INFORME DE HITO DE CONTROL
N° 3807-2022-CG/GRAY-SCC

**“MEJORAMIENTO Y CREACIÓN DEL SISTEMA DRENAJE
PLUVIAL DE LA AV. CARMEN ALTO, AV. PERÚ Y JR.
CANGALLO, DISTRITO DE CARMEN ALTO - HUAMANGA -
AYACUCHO”**

HITO DE CONTROL N° 04 – CULMINACIÓN DE LA OBRA

Imagen n.º 2
Se observa la no eliminación del desmonte en la Av. Carmen Alto

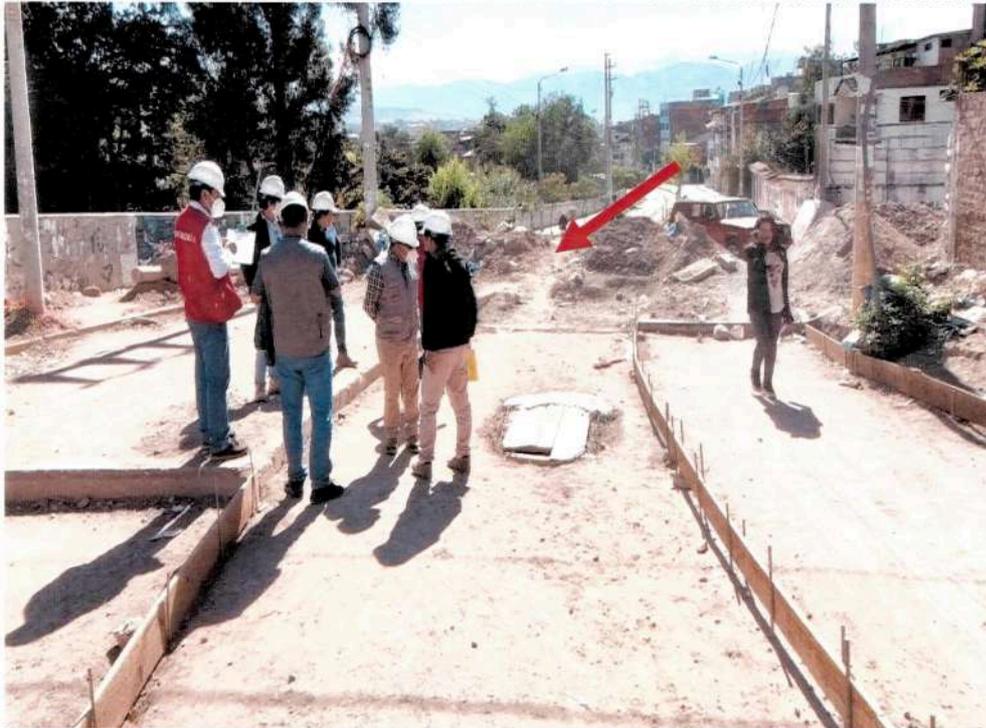
Asimismo, se advirtió la existencia de material de desmonte en el Jr. Llucha Llucha, Av. Perú y Av. Carmen Alto, los mismos que a la fecha de inspección física no se realizó la eliminación, contribuyendo con ello, a que los vecinos aprovechen esta situación para arrojar basura y material de desmonte, generando un foco infeccioso que perjudica a los transeúntes y vecinos colindantes; por otro lado, al momento de realizar el cierre de las vías sin un adecuado desvío vehicular estas fueron usadas por los pobladores de manera informal deteriorando las veredas existentes y parte de la obra recién ejecutada generando el malestar a los beneficiarios por el tránsito vehicular y peatonal inadecuado; situaciones fueron plasmadas en el acta de inspección de obra n.° 002-2022-CG/GRAY-CC-MDCA de 8 de junio de 2022, hechos que muestran en las siguientes imágenes:

Imagen n.º 3
Inadecuada señalización de los buzones y aceros expuestos sin protección

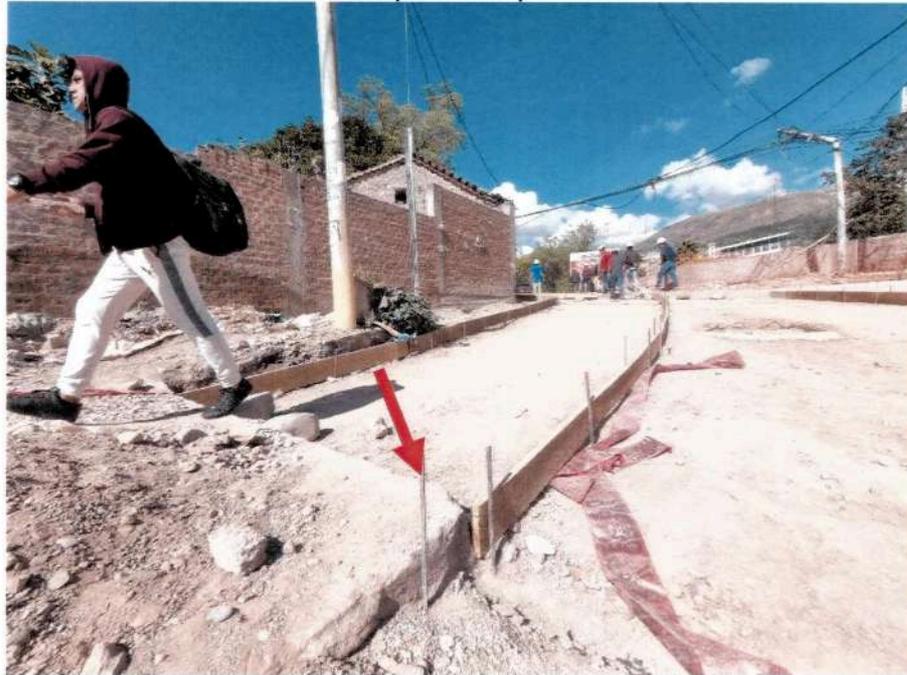
dichas calles y a los beneficiarios que tienen sus viviendas en las avenidas intervenidas; al advertirse en la intersección de la Av. Carmen Alto con el Jr. Llucha Llucha, la falta de señalización de bloqueo y desvío del tránsito vehicular; así como, la falta de la seguridad en vista que se tienen aceros expuestos, tapas de buzones abiertos, cajas de rejillas metálicas expuestas, cajas domiciliarias abiertas y otras sin tapas; los mismos que representan un peligro a todos los transeúntes, que podrían generar accidentes tanto al personal obrero y pobladores.

Imagen n.º 37
Paños de concreto con fisuras y rajaduras

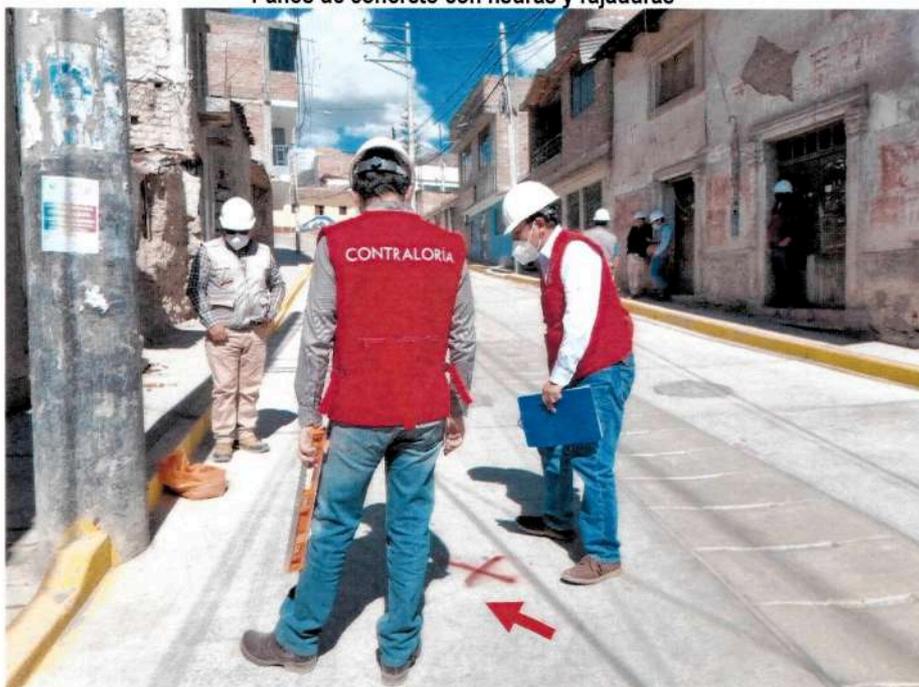
- ✓ En varios sectores de toda la ejecución de la Obra, se advirtió que existen paños de concreto de la pavimentación, que presentan fisuras y rajaduras, los mismos que ameritan su corrección y de ser el caso su reposición, tal como se muestra en las siguientes imágenes:

Imagen n.º 63
Cimentación de vivienda obstruye la vereda

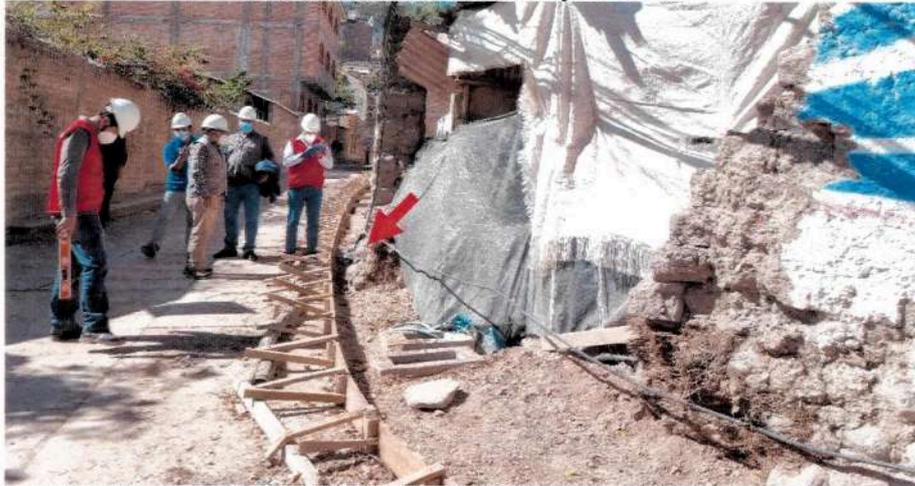
- ✓ Se advirtió en el Jr. Llucha Llucha en la progresiva 0+160, que la cimentación de la propiedad privada colindante a la Obra, viene disminuyendo el ancho de la vereda, los mismos que se deberán de alinear al límite de propiedad, tal como se observa en la siguiente imagen:

Imagen n.º 70
Rehabilitar acceso del Pasaje Palmeras

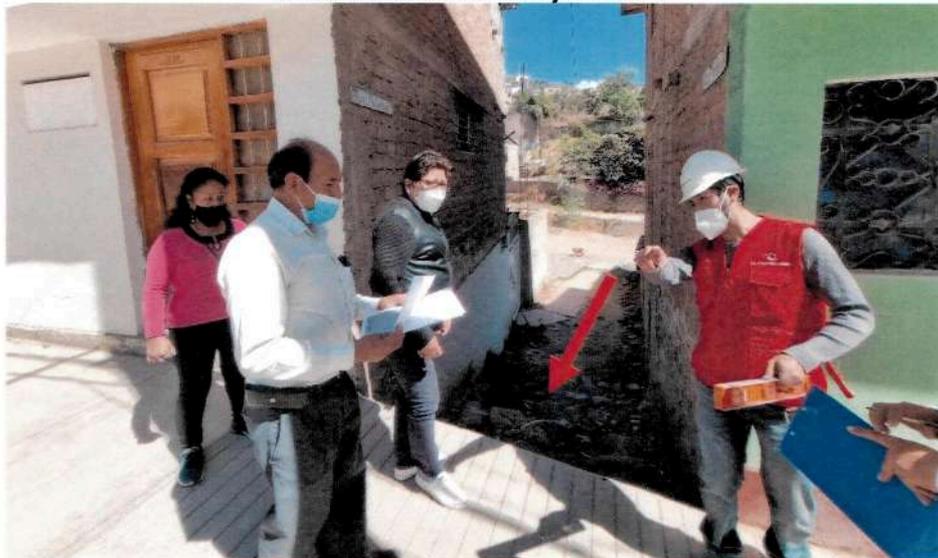
- ✓ Se advierte, que, en el Pasaje Palmeras, falta la ejecución del acceso de ingreso de la Av. Carmen Alto, el mismo que existía previamente a la ejecución de la Obra, por lo cual amerita su adecuación, tal como se observa en la siguiente imagen:

Imagen n.° 75
Veredas sin culminar en el Jr. Llucha Llucha

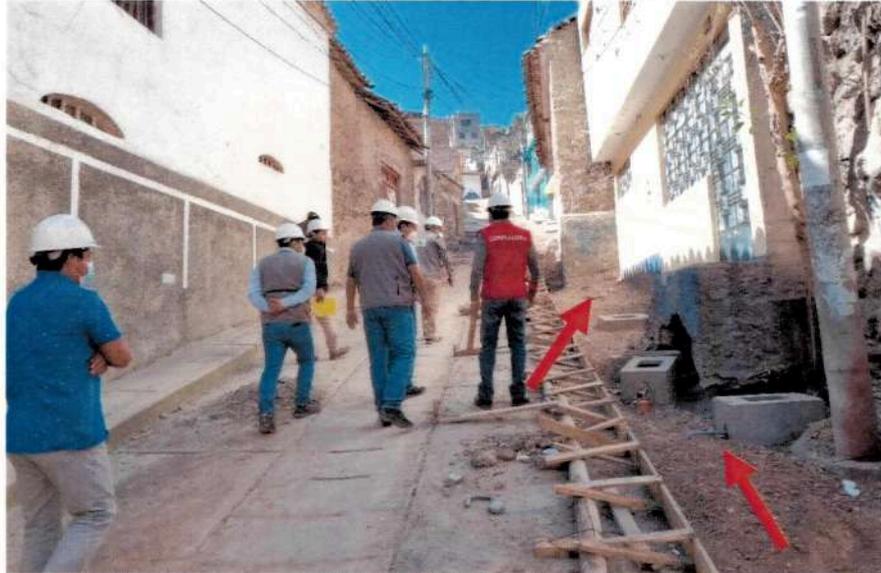
No obstante, de la inspección física a la Obra realizada el 7 y 8 de junio de 2022, se advirtió que el Contratista no viene culminando con la ejecución de veredas en el Jr. Llucha LLucha, en la primera cuadra de la Av. Carmen Alto y en la primera cuadra de la Av. Perú, pavimento y cámara de entrega en la Av. Carmen Alto, falta un paño de vereda de concreto para el ingreso del pavimento a las graderías; así como, falta la limpieza, nivelación y ejecución de las áreas verdes en la intersección de la Av. Mariscal Cáceres y el Jr. Tahuantinsuyo, a pesar de que el plazo

contractual de la obra principal ya culminó y a la fecha solo se cuenta con la ampliación de plazo para la ejecución de los adicionales de obra y las partidas de obra principal que se vean afectadas de acuerdo a la ruta crítica, tal como se evidencia en el acta de inspección física de obra n.° 002-2022-CG/GRAY-CC-MDCA de 8 de junio de 2022, constatándose lo siguiente, tal como se observa en las siguientes imágenes:
